ПАСПОРТ ДОСТУПНОСТИ

«Учебный корпус ДСПО»

г. Пермь, ул. Баумана, д. 22а

АКТ ОБСЛЕДОВАНИЯ
объекта социальной инфраструктуры
К ПАСПОРТУ ДОСТУПНОСТИ
объекта социальной инфраструктуры

2.4.4	Порог двери	не выше 0, 014 м.	п. 6.1.5 СП 59. 13330. 2016	Есть

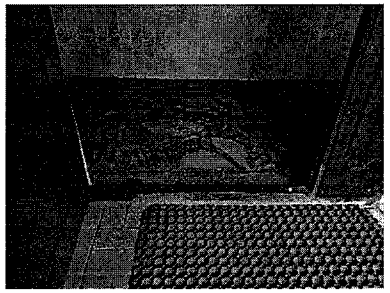
Порог 0,060 м.	**Не соответствует нормативу.**	К,О
2.4.5	Наружные вызывные устройства или средства связи с персоналом при входах в здания.	Следует применять с учетом принятой организации обслуживания посетителей, высота расположения не более 1,1 м и не менее 0,85 м.	п. 6.1.1, 6.4.2 СП 59. 13330. 2016	Нет			Вызывное устройство не оборудовано. Имеется кнопка звонка на высоте 1,72 м.	**Не соответствует нормативу.**	К,О,С
2.5	**Тамбур**								
2.5.1	Размеры тамбура.	Глубина от 1,8 м до 1,5 м, ширина не менее 2,3 м.	п. 6.1.8 СП 59. 13330. 2016	Есть			Глубина тамбура 1,51 м. Ширина тамбура 5,41 м.	Соответствует нормативу.	К

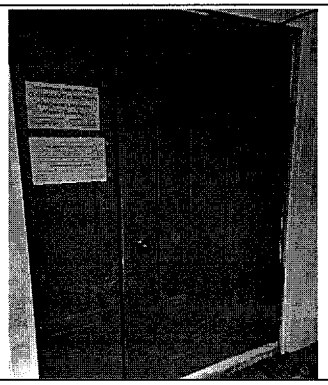
Ручка входной двери имеет неудобную (кнопочную) форму для открывания двери. Имеется контраст в сочетании цветов дверь-ручка двери.	**Не соответствует нормативу.** Соответствует нормативу	К,О,С С

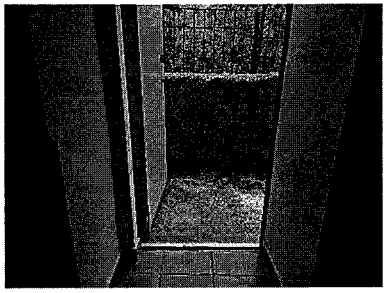
Порог высотой 0,02 м.	**Не соответствует нормативу.**	К,О,С

3.3.8	Ступени лестниц должны быть ровными, одинаковыми в плане высоты и глубины ступени, без выступов и с шероховатой поверхностью.	Наличие	п. 6.2.8 СП 59. 13330.2016	Нет Есть

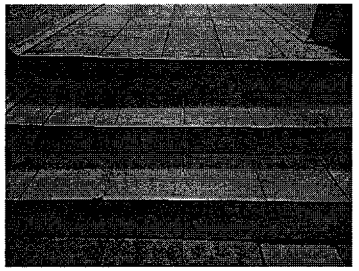
Ступени лестниц в неодинаковые по высоте подступенка, с шероховатой поверхностью.	**Не соответствует нормативу** Соответствует нормативу.	О,С,Г,У

3.3.15	Ступени лестниц должны быть одинаковы по высоте и глубине ступеней, ровными, без выступов и с шероховатой поверхностью.	Наличие	п. 6.2.8 СП 59. 13330.2016	Есть

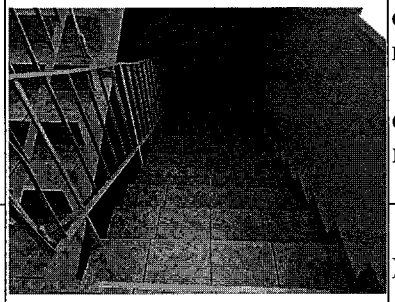
Ступени лестницы не одинаковые по высоте и глубине ступеней, с шероховатой поверхностью.	**Не соответствует нормативу.** Соответствует нормативу.	О,С,Г,У
3.3.16	Краевые ступени лестничных маршей.	Выделены цветом или фактурой.	п. 5.1.12 СП 59. 13330.2016	Нет			Краевые ступени выделены цветом..	Соответствует нормативу.	О,С
Двери к лестничным маршам									
3.3.17	**1-й этаж** Ширина двери. Высота порога.	Не менее 0,9 м. Не более 0,014 м.	п. 6.2.4 СП 59. 13330. 2016	Есть

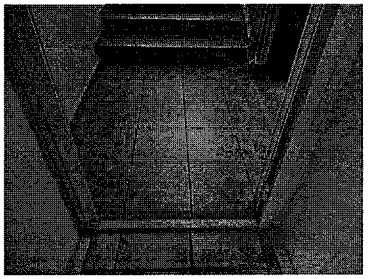
Ширина дверного проема 0,73 м. Порог 0,016.	**Не соответствует нормативу.** Соответствует нормативу.	К,О

3.3.18	**Двери к лестничному маршу:** ***Цоколь*** Ширина двери. Высота порога. ***2-й этаж*** Ширина двери. Высота порога. ***3-й этаж*** Ширина двери. Высота порога.	Ширина двери не менее 0,9 м. Высота порога не более 0,014 м.	п. 6.2.4 СП 59. 13330. 2016	Есть

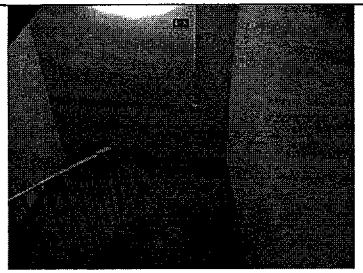
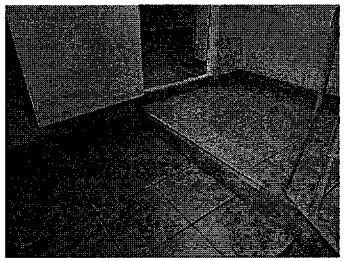
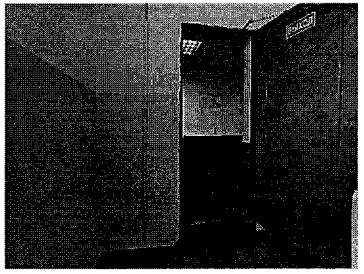
***Цоколь*** Ширина двери – 0,75 м. Высота порога – 0,15 м. ***2-й этаж*** Ширина двери – 0,77 м. Высота порога – 0,1 м. ***3-й этаж*** Ширина двери – 0,76 м. Высота порога – 0,23 м.	**Не соответствует нормативу.**	К,О
Отдельный лестничный марш на цокольный этаж (к аудиториям). Два марша 11 и 12 ступеней.

№ п/п	Наименование функционально-планировочного элемента	Содержание	Виды работ
3.3	**Лестничные марши.** **Двери на площадках к лестничным маршам.**	Довести параметры лестничных маршей (поручни, ступени) и дверей на площадках маршей (ширина двери, высота порогов) до нормативного состояния. Продублировать лестницы подъемным устройством. В случае технической невозможности организовать сопровождение и оказание помощи маломобильным группам населения.	Капитальный ремонт. Организационные мероприятия.
ОБЩИЕ требования к зоне		Привести в соответствие нормативам.

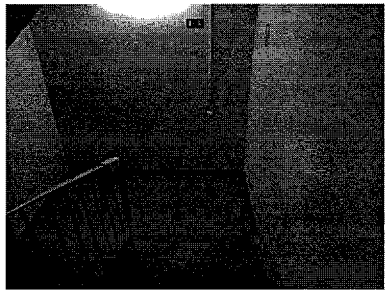
Ширина проступи ступеней от 0,21 до 0,31м.	**Не соответствует нормативу**	О,С

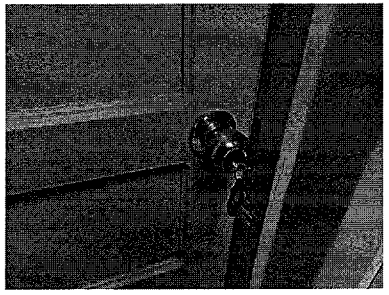
Дверная ручка имеет неудобную (кнопочную) форму для открывания двери. Контраст в сочетании цвета ручки и двери есть.	**Не соответствует нормативу.** Соответствует нормативу.	К,О,С,Г,У
4.1.3	Ширина прохода	- Не менее 1,2 м для поворота на 90°, - не менее 1,4 м для разворота на 180°.	п. 6.2.2 СП 59.13330. 2016	Есть			Ширина прохода после двери 0,90 м, далее от 1,2 до 1,5 м.	Соответствует нормативу.	К

4.1.11	Ручка двери	- Имеют форму, позволяющую управлять ими одной рукой и не требующую применения больших усилий или значительных поворотов руки в запястье. - Окрашена в отличные от дверного полотна цвета.	п. 6.4.3, 6.4.1 СП 59. 13330.2016	Есть Есть

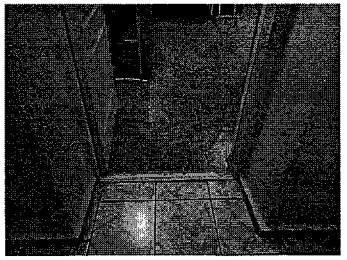
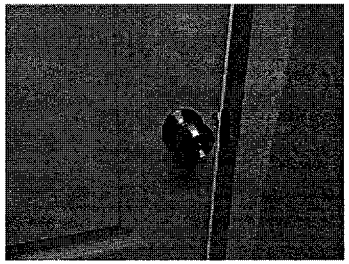
Дверная ручка имеет неудобную (кнопочную) форму для открывания двери. Контраст в сочетании цвета ручки и двери есть.	**Не соответствует нормативу.** Соответствует нормативу.	К,О,С,Г, У

4.1.16	Высота порога.	Не более 0,014 м.	п. 6.2.4 СП 59. 13330.2016	Есть

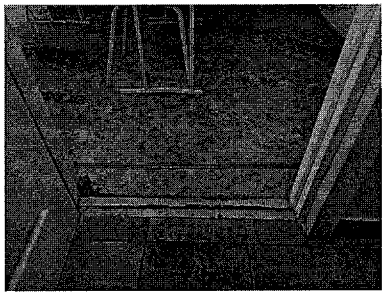
Высота порога 0,03 м.	**Не соответствует нормативу.**	К,О,С
4.1.17	Ручка двери	Имеют форму, позволяющую управлять ими одной рукой и не требующую применения больших усилий или значительных поворотов руки в запястье.	п. 6.4.3, 6.4.1 СП 59. 13330.2016	Есть

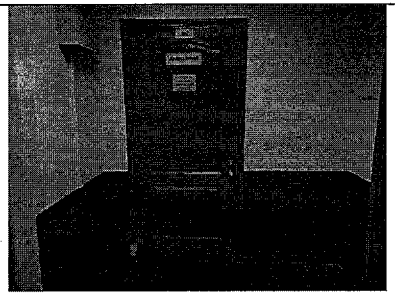
Ширина двери 0,85 м.	**Не соответствует нормативу.**	К
4.1.21	Высота порога.	Не более 0,014 м.	п. 6.2.4 СП 59. 13330.2016	Есть

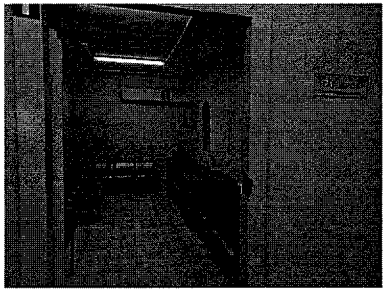
Ширина двери 0,75 м.	**Не соответствует нормативу.**	К
4.1.25	Высота порога.	Не более 0,014 м.	п. 6.2.4 СП 59. 13330.2016	Есть			Высота порога 0,02 м.	**Не соответствует нормативу.**	К,О,С

4.1.29	Ширина дверного полотна.	Не менее 0,9 м.	п. 6.2.4 СП 59. 13330. 2016	Есть

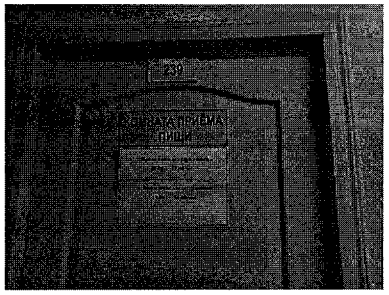
Ширина двери 0,76 м.	**Не соответствует нормативу.**	К

4.1.36	Высота стола, места обслуживания.	Не более 0,80 – 0,85 м над уровнем пола	п. 8.1.7 СП 59.13330.2016	Есть

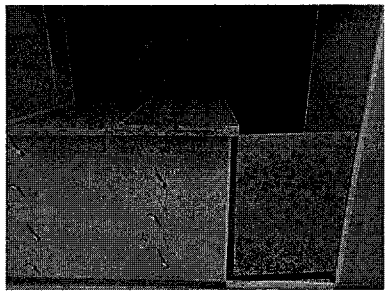
Высота стола раздачи 0,99 м.	**Не соответствует нормативу.**	К

4.1.37	Скамейки (диваны) в местах отдыха	с опорой для спины и подлокотниками, высота не более 0,5 м.	п. 6.2.1 СП 59. 13330. 2016	Есть

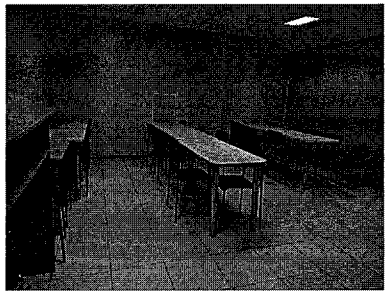
Сиденье стула высотой 0,45 м, с опорой для спины. Без подлокотников.	Соответствует нормативу. **Не соответствует нормативу.**	О,С

5.1.1	Ширина двери в санитарно-гигиеническое помещение.	Не менее 0,8 м.	п. 7.1.6 СП 59. 13330.2016	Есть

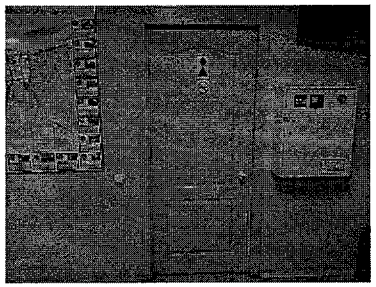
Ширина двери 0,75 м.	**Не соответствует нормативу.**	К
5.1.2	Порог двери.	Не более 0,014 м.	п. 6.2.4 СП 59. 13330.2016	Нет			Порог 0,035 м.	**Не соответствует нормативу.**	К,О,С
5.1.3	Ширина прохода в комнате с раковиной	не менее 1,2 м в помещении с оборудованием.	п. 6.2.1 СП 59. 13330.2016	Есть			Размеры помещения: - глубина 1,6 м, - ширина 0,8 м.	**Не соответствует нормативу** размер ширины комнаты.	К
5.1.4	Высота раковины	не более 0,8 м от уровня пола.	п. 8.10 СП 136. 13330.2012	Есть			Высота раковины 0,91 м.	**Не соответствует нормативу.**	К
5.1.5	Поручни для опоры инвалидов при пользовании умывальниками.	Наличие. Высота расположения 0,75 – 0,8 м.	п. 5.4.10 ГОСТ 51261-99	Есть			Поручни не оборудованы.	**Не соответствует нормативу.**	К,О

№ п/п	Наименование функционально-планировочного элемента	Содержание	Виды работ
5.1	Санитарно-бытовое помещение на первом этаже здания.	Оборудовать на первом этаже санитарно-бытовое помещение в соответствие нормативам СП 59.13330.2016 «Доступность зданий и сооружений для маломобильных групп населения» - универсальную кабину или доступную кабину в общественной уборной. Доступная кабина в общественной уборной должна иметь размеры не менее: ширина - 1,65 м, глубина - 2,2 м, ширина двери - 0,9 м, порог не выше 0,014м. Размеры универсальной кабины в плане, м, не менее: ширина - 2,2, глубина - 2,25. В кабине сбоку от унитаза следует предусматривать пространство рядом с унитазом шириной не менее 0,8 м для размещения кресла-коляски, а также крючки для одежды, костылей и других принадлежностей на высоте от 0,85 до 1,1 м. В кабине должно быть свободное пространство диаметром 1,4 м для разворота кресла-коляски. Двери должны открываться наружу. Следует применять унитазы, имеющие опору для спины, высоту - 0,45 - 0,5 м. С обеих сторон унитаза устанавливаются поручни, желательно оба откидные, возможен вариант установки одного поручня стационарно. Высота установки поручней: при двух уровнях на высоте 0,65 и 0,85 м, при одноуровневых поручнях высота установки 0,8 м, расстояние между поручнями 0,6 м. Также поручни устанавливаются у раковины (с обеих сторон или вокруг раковины) на высоте 0,8 м, при этом должен быть обеспечен проем под раковиной для заезда кресла-коляски (высота 0,75 м). Нижний край электрополотенца и держателя туалетной бумаги должны быть на высоте от 0,85 до 1,1 м от пола. У дверей блоков санитарно-бытовых помещений, включающих в себя доступные кабины и универсальной кабины уборной, следует предусматривать со стороны ручки информационные таблички помещений (выполненные рельефно-графическим и рельефно-точечным способом), расположенные на высоте от 1,2 до 1,6 м от уровня пола и на расстоянии 0,1 - 0,5 м от края двери. Доступные и универсальные кабины должны быть оборудованы системой тревожной сигнализации или системой двухсторонней громкоговорящей связи. Двери доступных и универсальных кабин следует предусматривать возможность открывания наружи. Следует применять дверные ручки, которые должны иметь форму, позволяющую инвалиду управлять ими одной рукой и не требующую применения слишком больших усилий или значительных поворотов руки в запястье. Целесообразно ориентироваться на применение легко управляемых приборов и механизмов, а также С- и П-образных ручек.	Текущий ремонт. Организационные мероприятия.

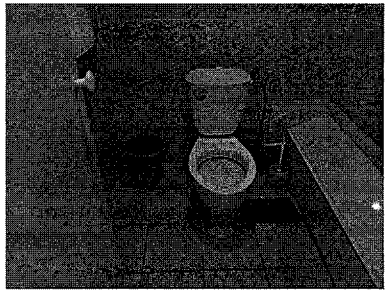
Глубина кабины 1,48 м, ширина – 1,2 м.	**Не соответствует нормативу.**	К

5.1.12	Пространство рядом с унитазом в кабине сбоку от унитаза	шириной не менее 0,8 м для размещения кресла-коляски	п. 6.3.3 СП 59. 13330.2016	Нет

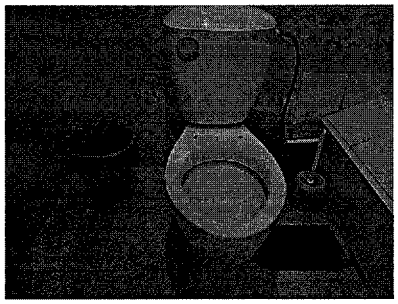
Размеры пространства у унитаза: - слева 0,31 м, - справа 0,68 м.	**Не соответствует нормативу.**	К

5.1.14	Система тревожной сигнализации (или системой двухсторонней громкоговорящей связи	- Наличие. - Система обеспечивает связь с помещением постоянного дежурного персонала. - на высоте не более 1,1 м и не менее 0,85 м.	п. 6.3.6, 6.4.2 СП 59. 13330.2016	Нет

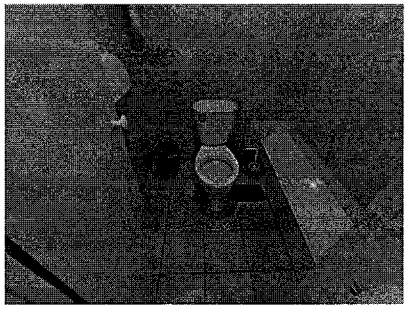
Система тревожной сигнализации отсутствует.	**Не соответствует нормативу.**	К,О,С

5.1.17	Информирующие таблички с использованием рельефных знаков и символов, а также рельефно-точечным шрифтом Брайля.	Размещаются рядом с дверью со стороны дверной ручки на высоте от 1,2 до 1,6 м.	п. 8.1.7 СП 59. 13330.2016	Нет

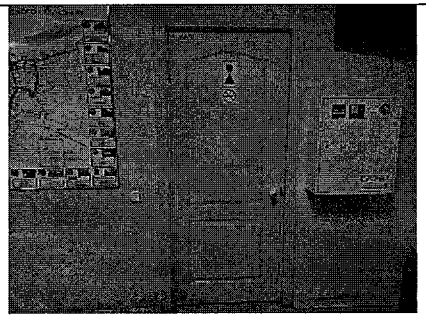
Информационная табличка, расположена на двери, не продублирована рельефно и шрифтом Брайля	**Не соответствует нормативу.**	К

5.1.18	Ручка двери	имеют форму, позволяющую управлять ими одной рукой и не требующую применения больших усилий или значительных поворотов руки в запястье.	п. 6.4.3, 6.4.1 СП 59. 13330. 2016	Есть

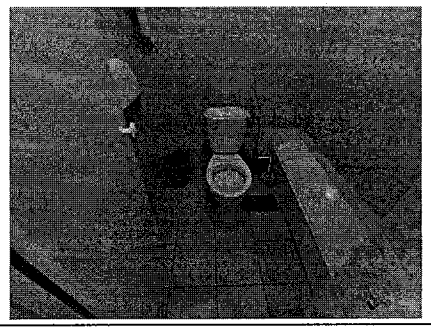
Ручки дверей неудобной (кнопочной) формы.	**Не соответствует нормативу.**	К,О,С,Г,У

6.1.2	Визуальная, звуковая и тактильная информация с указанием направления движения и мест получения услуги.	Наличие.	п. 6.5.2, 6.5.3 СП 59. 13330.2016	Есть Нет	-

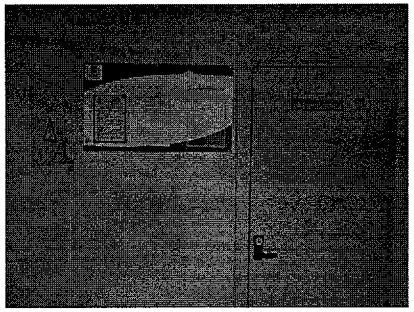
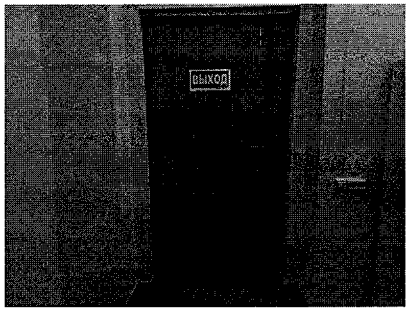
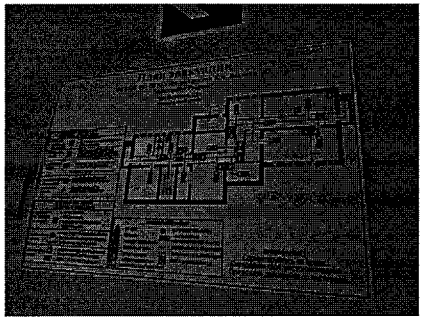
На объекте имеется визуальная информация: - таблички с названием учреждения и помещений. - информационные стенды, расписание, - план эвакуации на каждом этаже здания. Комплексная информация (визуальная, тактильная и звуковая), схема движения по зданию с указанием доступных мест общего пользования и мест получения услуги маломобильными группами населения отсутствует.	Соответствует нормативу. **Не соответствует нормативу.**	К,О,С

№ п/п	Наименование функционально-планировочного элемента	Содержание	Виды работ
6.1.3	Размер шрифта визуальной информации.	Рекомендуем размещать информацию, выполненную крупным шрифтом.	Организационные мероприятия.
6.1.4	Информирующие обозначения помещений.	Рекомендуем разместить информирующие обозначения помещений рядом с дверью кабинетов со стороны дверной ручки на высоте от 1,2 до 1,6 м. Организовать помощь со стороны персонала инвалидам с поражением органов зрения.	Организационные мероприятия.
ОБЩИЕ требования к зоне		Привести в соответствие установленным нормативам.

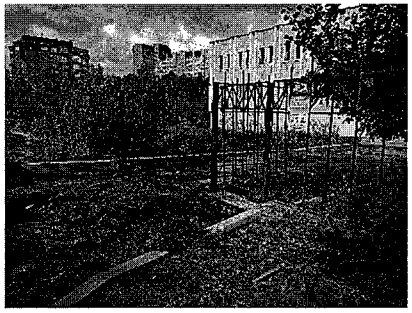
Территория корпуса огорожена. Калитки с вращающимся полотнами, другие устройства, создающие преграду для инвалидов и МГН, не установлены. Ограждение оборудовано воротами шириной 3,36 м.	Соответствует нормативу.	К,О,С
1.2.	**Пути движения на территории**

№ п/п	**Наименование функционально-планировочного элемента**	**Содержание**	**Виды работ**
1	Территория, прилегающая к зданию	Рекомендуем организовать место для парковки транспорта инвалидов не далее 50 м от входной группы (при наличии технической возможности).	Организационные мероприятия
ОБЩИЕ требования к зоне		Привести в соответствие норматива.
